CONTRODEDUZIONI ALLE OSSERVAZIONI

RAZIONALIZZAZIONE DELLA RETE AD ALTA TENSIONE RICADENTE NELL'AREA DEL PARCO DEL POLLINO

REFR10024B847649

Figura 2-6: Schema RTN con e senza adempimento prescrizione 1 decreto VIA n. 3062

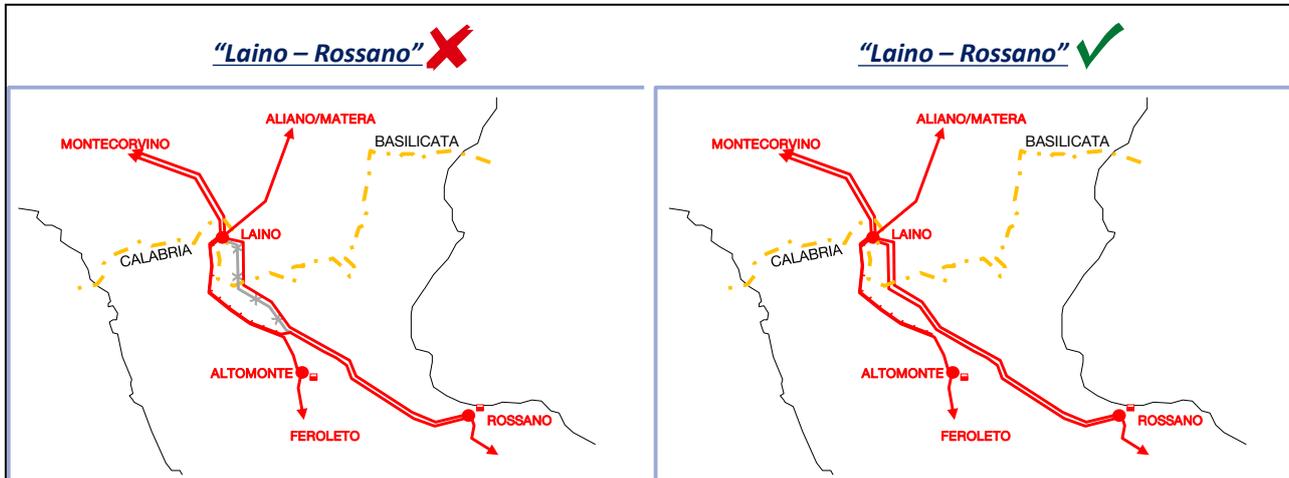
(riferimento osservazioni: Punto C3 della DVA-2019-0007342, Punti B4 e B5 della DVA-2019-0008648, Punti D34, D36 della DVA-2017-0007342)

L'eventuale conseguente dismissione del tratto di linea a 380 kV "Laino – Rossano 1", e il conseguente mantenimento di 3 circuiti di cui due montati sulla stessa palificata in doppia terna, con tutte le problematiche di esercizio e questa connesse, produrrebbe evidenti effetti negativi dal punto di vista dei collegamenti elettrici primari tra le Regioni

Calabria e Basilicata, rappresentati graficamente in maniera schematica in Figura 2-6 e pregiudicherebbe la possibilità di effettuare “in sicurezza” anche le ordinarie attività di manutenzione delle linee.

La riduzione da 3 circuiti strutturalmente indipendenti (tutti in singola terna) a 2 (uno in doppia terna e uno in singola terna) rappresenta, infatti, una soluzione incompatibile con la gestione del sistema elettrico in regime di sicurezza, efficienza e continuità, sia in condizioni di rete integra, ovvero con tutti gli elementi di rete disponibili, sia, come spesso accade, in condizioni di rete non integra, per manutenzione o guasto di uno degli elementi di rete.

Figura 2-10: Avifauna - Andamento della ricchezza di specie (pagina 238 del doc. n. RERG10024BIAM002907, Figura 1-89)

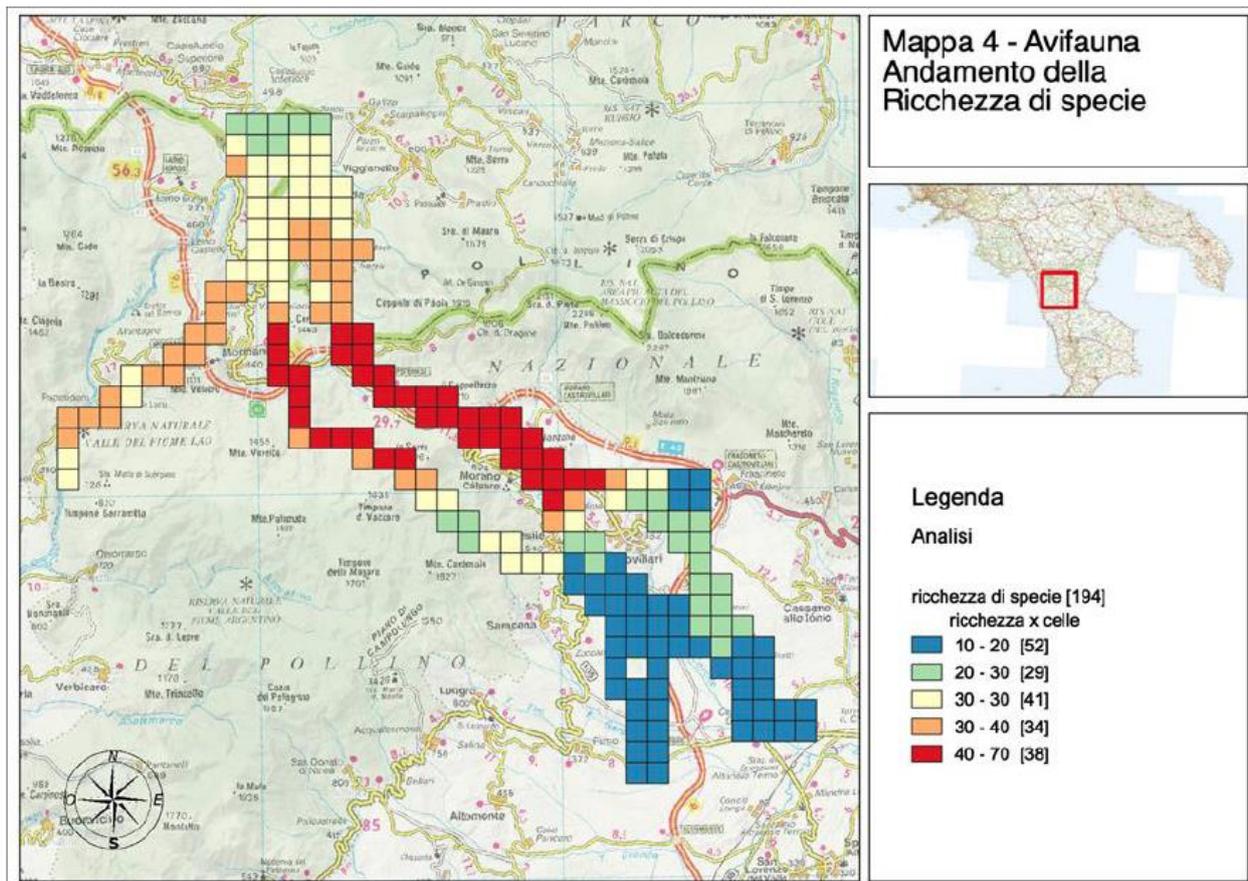
2.5.3.3 “Non si comprende la validità scientifica della Figura 1-89 Avifauna-Andamento della ricchezza delle specie in cui si riporta attraverso la colorazione delle celle, la distribuzione delle specie all'interno dell'area di studio. La distribuzione delle specie così come individuata (a pag.220) è di fatto poco attendibile”.

(riferimento osservazioni: Punto C12 della DVA-2019-0007342)

L'andamento della ricchezza delle specie è stato effettuato sulla base dei dati esistenti (check list elaborata nel SIA, dati presenti in portali specialistici Ornitho, Uccelli da proteggere, IUCN Comitato Italiano, EBN Italia, CISO-COI, Rapporto sull'applicazione della Direttiva 147/2009/CE in Italia – ISPRA). Al fine di fornire informazioni sulle aree a più alta concentrazione di specie, ad ogni specie è stata data una geolocalizzazione sulla cella 1km x 1 km sulla base dell'idoneità ambientale, la geomorfologia del territorio oltre che alla macro-localizzazione dell'atlante Ornitho. Il dato è utile a dare un'informazione di massima di quelle che sono le aree a più alta concentrazione di specie.

CARTA DEL VALORE CONSERVAZIONISTICO

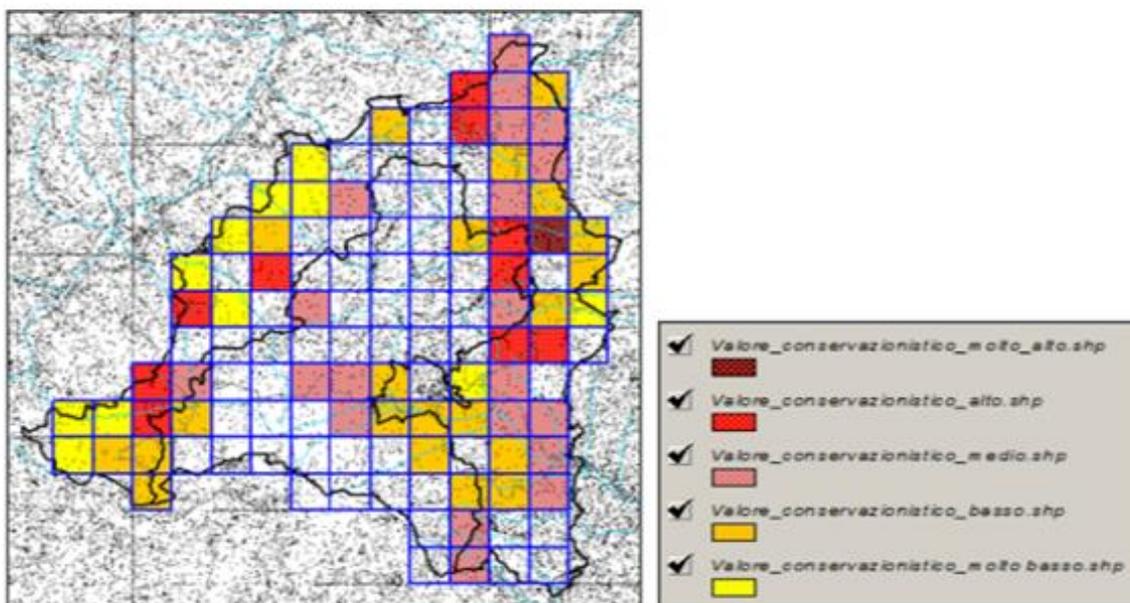
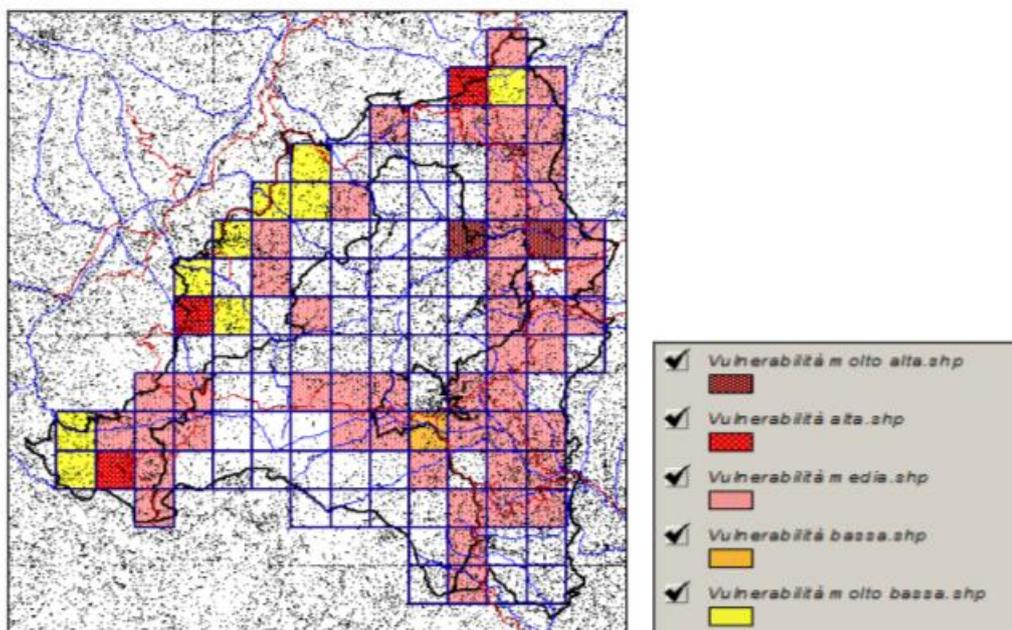
- **Valore conservazionistico delle specie presenti**
- **Vulnerabilità delle specie sensibili.**

Non si riesce a trovare il nesso tra collisione e valore conservazionistico delle specie".

(riferimento osservazioni: Punto C14 della DVA-2019-0007342)

La metodologia utilizzata nelle analisi è la stessa utilizzata nello studio "Procedimento di analisi del rischio di collisione ed elettrocuzione e valutazione della criticità di una linea elettrica: Il caso del Parco Regionale del Sasso Simone e Simoncello (a cura di F. Bartolini e R. Santolini, Istituto di Ecologia e Biologia Ambientale, Laboratorio di rilievo ed analisi del territorio, Università degli Studi di Urbino "Carlo Bo").

L'analisi è stata svolta per poter individuare con maggior accuratezza le zone in cui si registra il maggior impatto degli elettrodotti ed è stata effettuata calcolando il peso delle specie presenti in ogni quadrante dal punto di vista conservazionistico. La valutazione ha permesso di identificare i quadranti che ospitano specie il cui stato di conservazione non è favorevole e che pertanto devono essere soggette a misure speciali di salvaguardia e protezione. Lo scopo dell'analisi complessiva è stato quello di pesare, su ciascuna cella chilometrica, l'impatto delle varie alternative progettuali attraverso un'analisi di diverse variabili tra le quali anche il valore conservazionistico delle specie presenti.

Figura 2-11: Interazioni potenziali delle linee elettriche e paesaggio (pagina 251 del doc. n. RERG10024BIAM0029079, Figura 1-95)

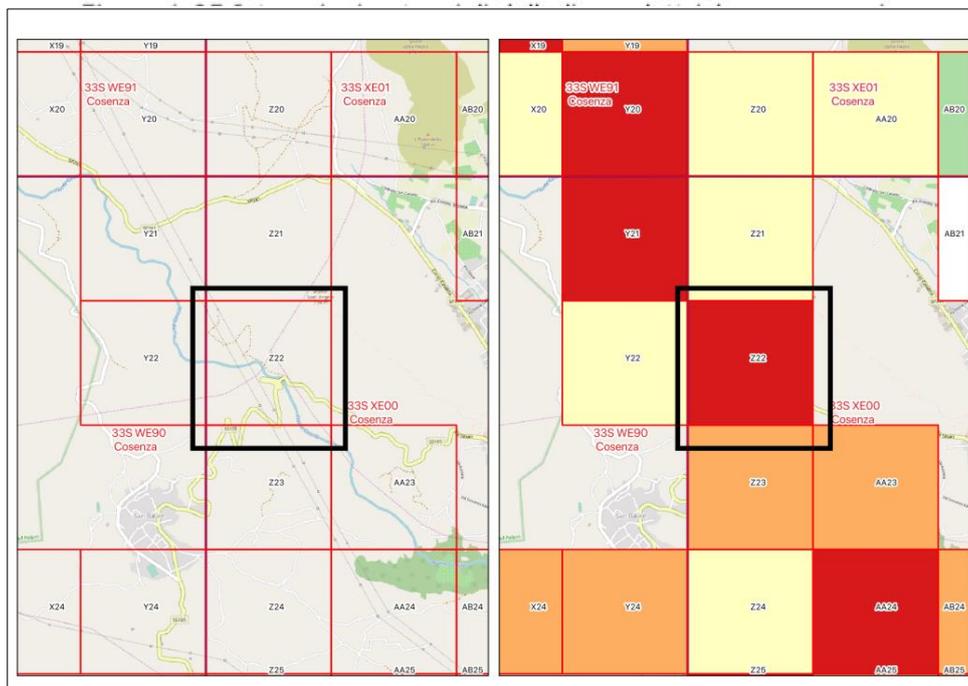
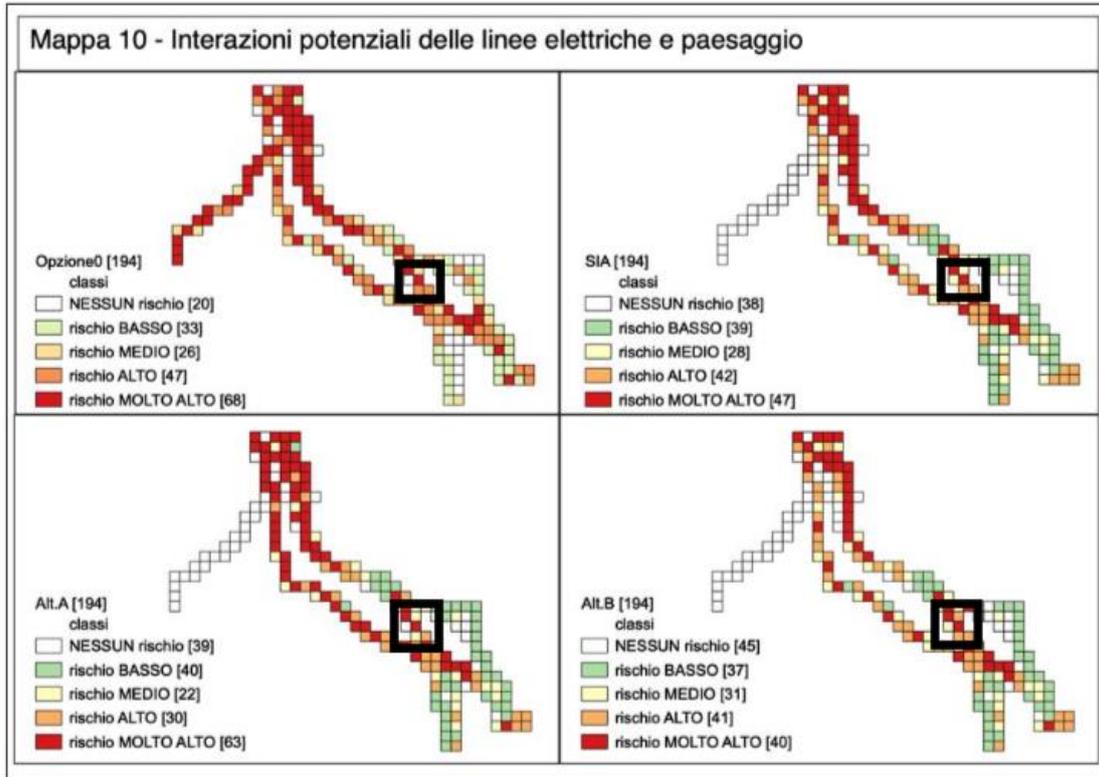
2.5.3.6 *“A pag. 249 è riportato la presenza di elettrodotti paralleli che corrono distanze inferiori a 100 mt., genera effetti opposti rispetto al fenomeno di collisione in quanto le linee sono più visibili e gli uccelli richiedono una sola manovra di volo per superarli. pertanto, gli elettrodotti trifase che mantengono i conduttori su di un solo piano orizzontale son quelli che presentano un minor rischio di collisione. tale affermazione non è applicabile in toto agli elettrodotti in questione.*

A dimostrazione di quanto affermato, nell'immagine seguente si riporta lo stralcio della Figura 1-95 i con evidenziata la cella interessata del Ponte della Chianca; tale cella presenta una colorazione rossa rispondente ad un rischio molto alto per quanto riguarda l'interazione potenziale delle linee elettriche e paesaggio.
